大型トラック（道路維持作業用自動車）の黄色点滅灯のリコールについて

平成 25年6月19日

リコール届出番号3180

平成25年6月19日、UDトラックス株式会社は下記のリコールを国土交通大臣に届け出しました。

改善箇所説明図

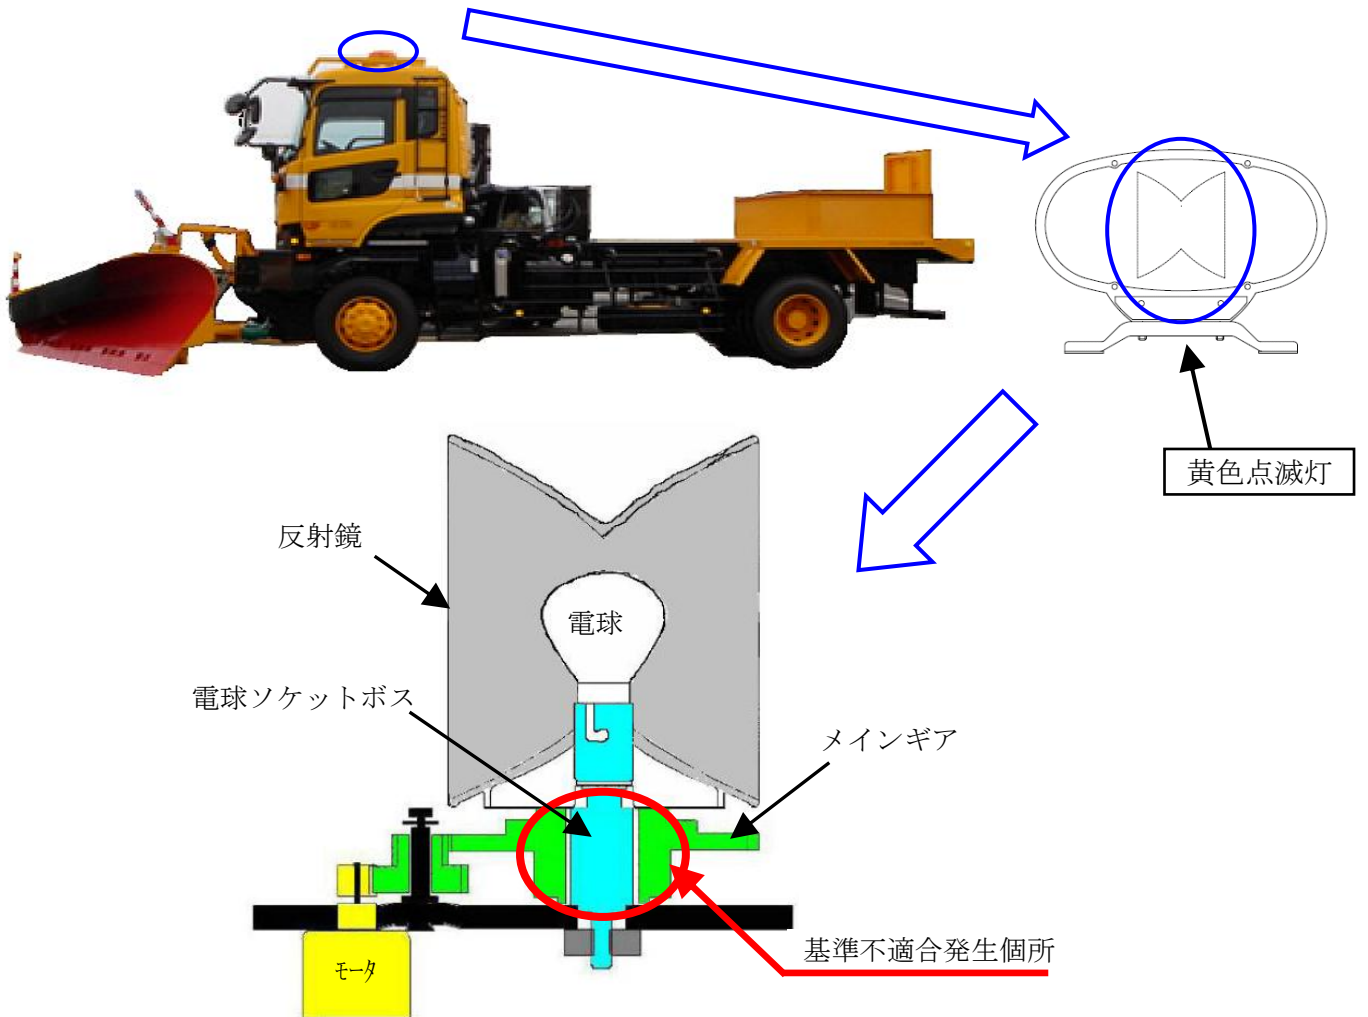
道路維持作業用自動車に備える黄色点滅灯において、反射鏡を回転させるメインギアの製造バラツキにより、低温時に収縮してメインギア内径と電球ソケットボスとの隙間が無くなる場合がある。その場合、メインギアおよび反射鏡が動かなくなるため、点滅灯が点滅しなくなる。

改善の内容
全車両、黄色点滅灯一式を対策品と交換する。

注： 内は、交換部品を示す。
識別：黄色点滅灯に白ペンキを塗布し、識別する。
